**URBANISTIČKI PLAN UREĐENJA  
„POLAČIŠTA“**

## **IZVIJEŠĆE O JAVNOJ RASPRAVI**

**IZVJEŠĆE  
O JAVNOJ RASPRAVI  
u postupku izrade UPU „Polačišta“**

SKICA 1

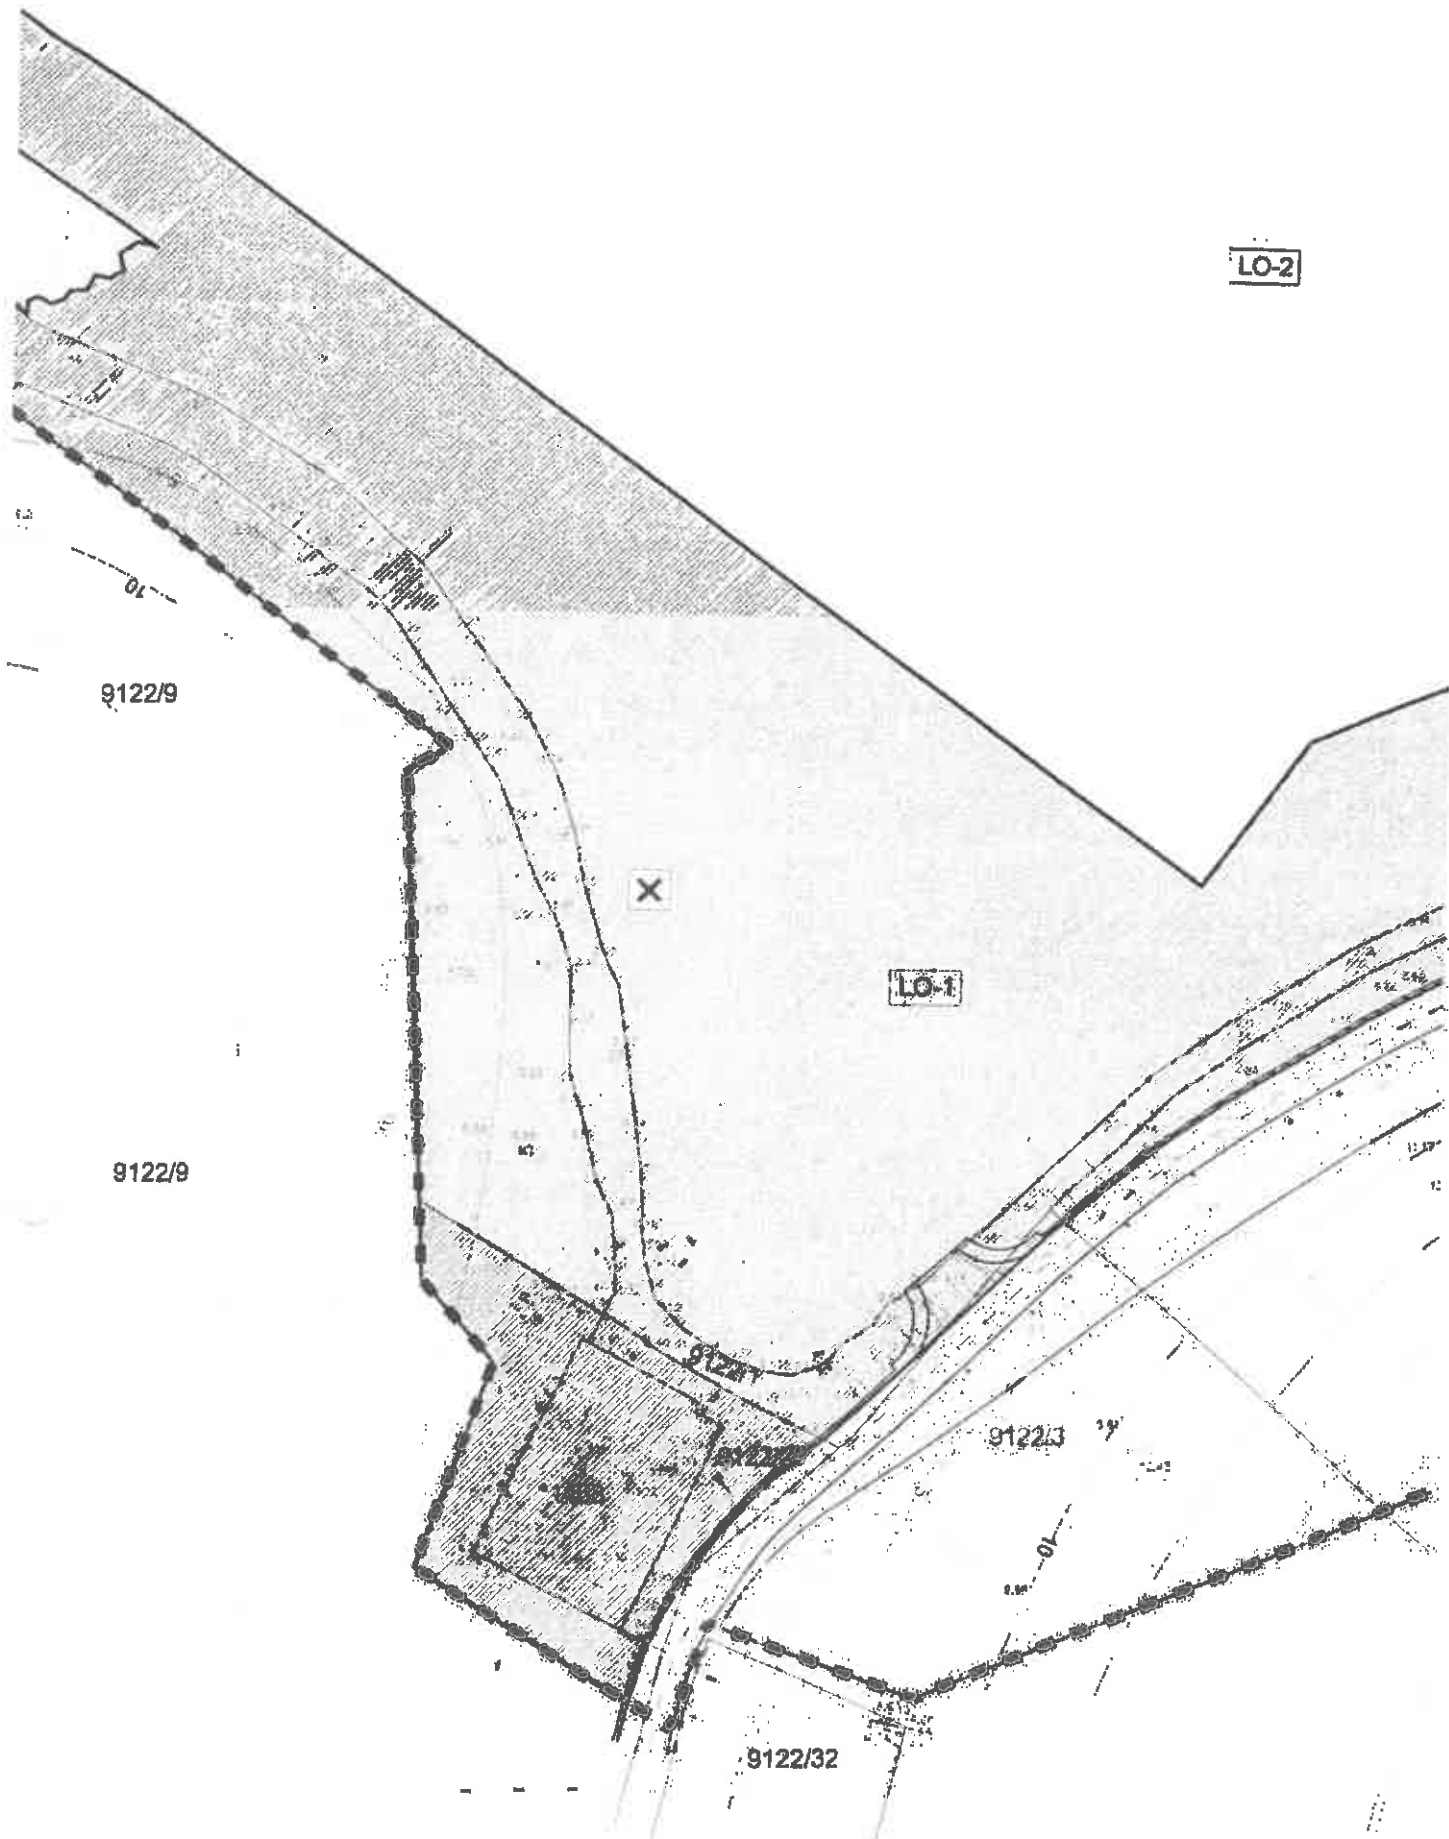
1. SKICA 1
2. SKICA 2
3. SKICA 3
4. STR. 27-28 GEODETSKOG PROJEKTA

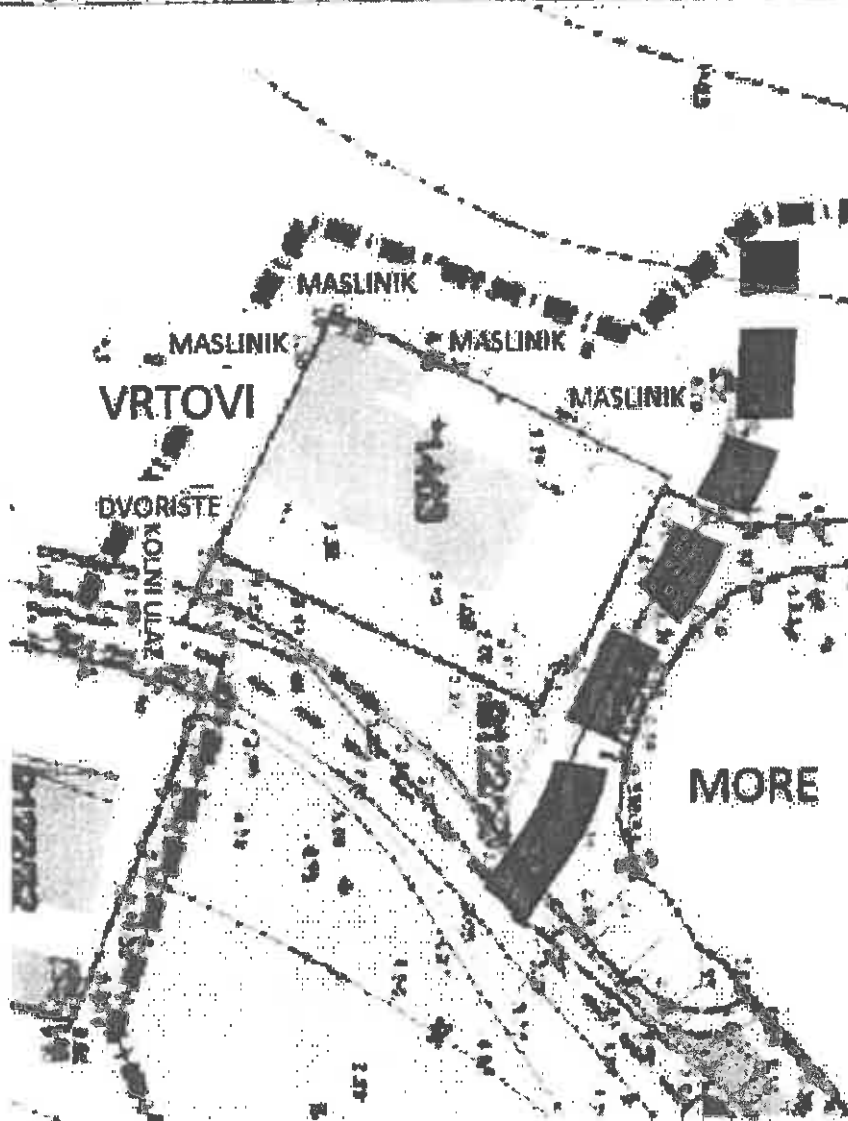
Sama predviđena namjena zgrade i sadržaja koji će se vršiti u njoj nisu vezani za funkcioniranje luke te smatram da je nepotrebno i prostor čes zem. 9122/20 i čes zgr. 1463 ovim izmjenama urbanističkog plana obuhvatiti u područje luke.

Sama zgrada 1463 izgradnjom je i formirana na nekadašnjoj osnovnoj čes zem 9122/20 na temelju prijavnog lista, te je u zemljišnoj knjizi dobila svoj zasebni broj. Evidentirana je u katastarskim operatima i smatra se legalnom.

Stoga se oštro protivim da se površina čes zem 9122/20 i čes zgr. 1463 ovim prostornim planom obuhvati u područje luke jer za to nema opravdanog razloga niti svrhe. Naime niti je ova zgrada

Stoga se predlaže i zahtijva da se površina čes. zem 9122/20 i čes. zgr. 1463 ovim prijedlogom izmjena prostornog plana za ovo područje izostave iz obuhvata namijenjenom izgradnji luke, te da granica lučkog područja u ovom dijelu bude u naravi sjeverna granica čes. zem. 9122/20

Granica obuhvata Urbanističkog plana uređenja „Polaćišta“ korigirati će se temeljem stanja na terenu uz poštivanje ograđnih zidova č.z.1463. Ispravljena granica ići će jugozapadnom i sjeverozapadnom granicom č.z.1463. Na taj način izuzet će se dio k.č.1922/9 iz UPU
